**ISTRUTTORIA DEL SERVIZIO PIANIFICAZIONE
URBANISTICA E CARTOGRAFIA**

Prot. 23311 Class. 18.2.1.1 / fasc. 1920

COMUNE di Serramazzoni

Piano particolareggiato/Piano Urbanistico Attuativo Villaggio del Sorriso, adottato con deliberazione del Consiglio Comunale n. 29 del 24/05/2010

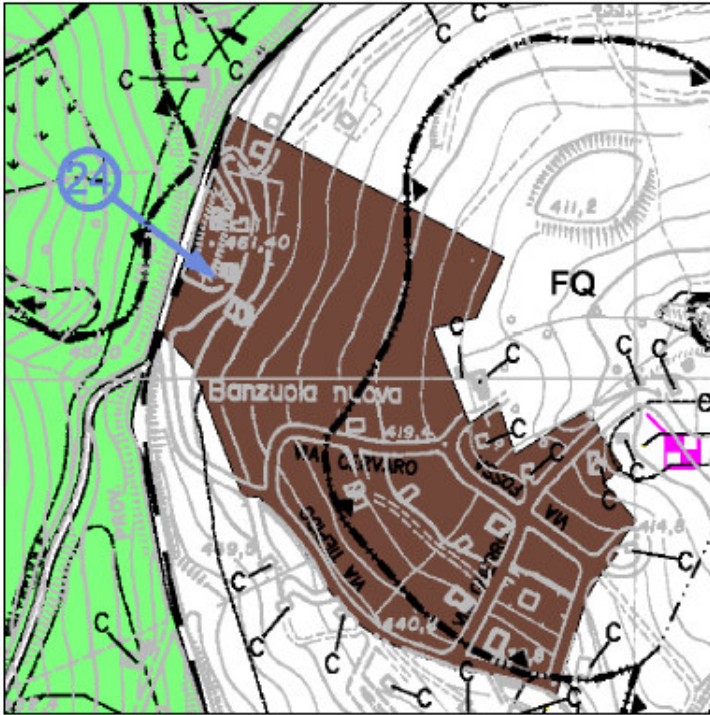
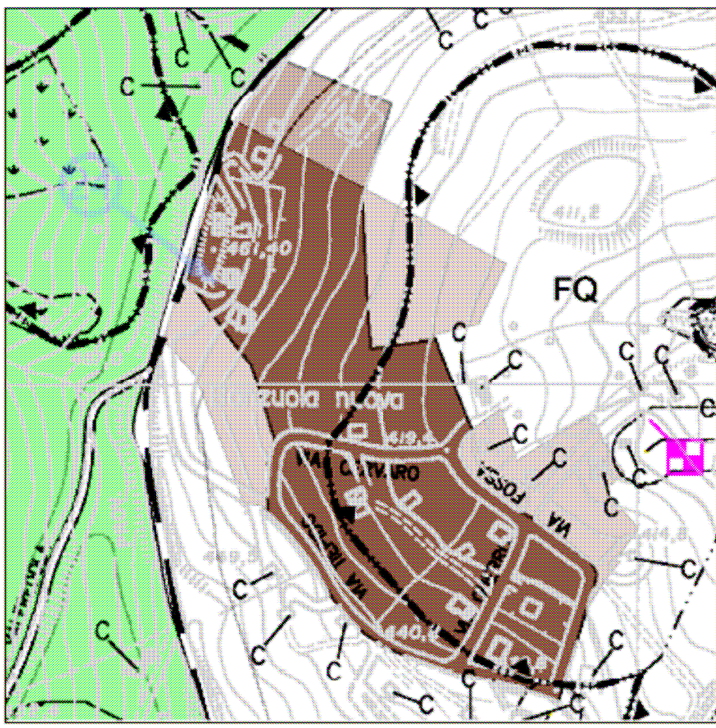
Successivamente il Comune di Serramazzone con Variante al PRG adottata con Delibera del Consiglio Comunale n. 10 del 27/01/2009 interveniva ulteriormente sul comparto (modifica n. 24) e ne proponeva la modifica, fino a portarla alla consistenza sotto illustrata.

La semplice comparazione delle superfici interessate, prima e dopo la variante, è sufficiente a evidenziare la omissività di tale descrizione che presenta come “aggiustamento cartografico” **quello che in realtà è una consistente modifica, con ampliamento, dell’area edificabile compresa nel Piano.** Il comparto viene modificato stralciando la porzione più a nord (circa mq 4000) ed incrementando il comparto a nord/est (circa 5500 mq), sud/est (circa 6000 mq) ovest (circa 4300 mq). Non pare vengano introdotte modifiche (peraltro non richieste da alcuna istruttoria provinciale) a sud.

Nel complesso ciò che viene impropriamente qualificato come un mero “aggiustamento cartografico” produce un incremento della superficie territoriale del comparto stimabile in circa 11.000 mq (-4.000+ 5.000+ 6.000 + 4.000) ed agisce in netto contrasto con le indicazioni fornite nelle prescrizioni geologiche di approvazione che esplicitamente (vedi Allegato 2 punto 13) stabilivano senza equivoci: *“Si prescrive inoltre di sviluppare la parte edificabile nella parte sommitale, più vicina alla viabilità provinciale, destinando le aree più a valle a verde e parcheggi”.*

La modifica introdotta incrementa le superfici non edificate di circa mq 5.000 e quelle già parzialmente edificate di mq 6.000.

Di seguito si riporta una elaborazione degli estratti cartografici precedenti in cui sono evidenziate le aree stralciate (nord) ed aggiunte.

Per questo complesso di fatti e circostanze accertate sulla documentazione in atti, la proposta insediativa dovrà essere riportata all'unico stato legittimamente adottato, e cioè a quello derivante dalla Deliberazione di Giunta Provinciale n. 07 del 08/01/2008⁴.
